Bescheid
über
die Änderung
des Prüfbescheids vom 1. Januar 1992

Gegenstand: Absperrvorrichtungen gegen Brandübertragung
in Lüftungsleitungen, Serie FK

Prüfzeichen: PA-X 100

Elektrischer Stellantrieb mit Thermosicherung

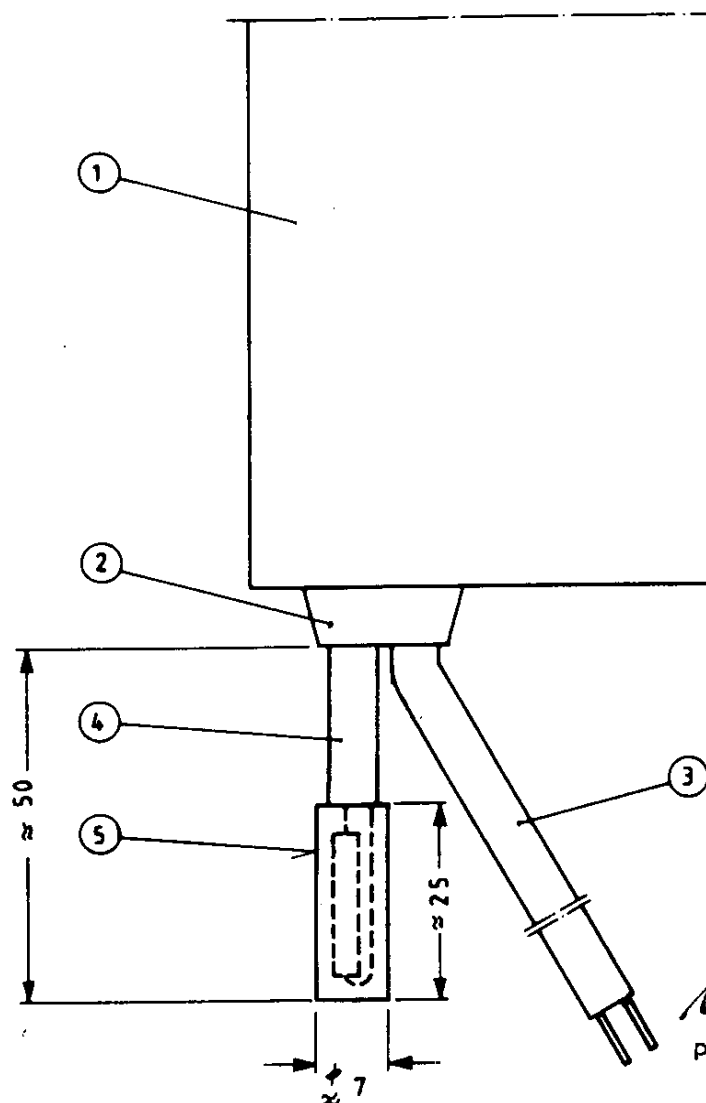
Die in obengenanntem Prüfbescheid enthaltenen elektrischen Stellantriebe - Feder-
rücklaufmotore - der Fabrikate Belimo und gegebenenfalls Binar müssen zusätzlich
mit einer außenliegenden Temperatursicherung vom Typ ZAE 72 (Fabrikat Microtherm)
entsprechend beigefügter Anlage ausgerüstet sein; dabei sind die Federrücklauf-
motore komplett mit außenliegenden Temperatursicherungen ausschließlich vom
Hersteller der Federrücklaufmotore zu liefern.
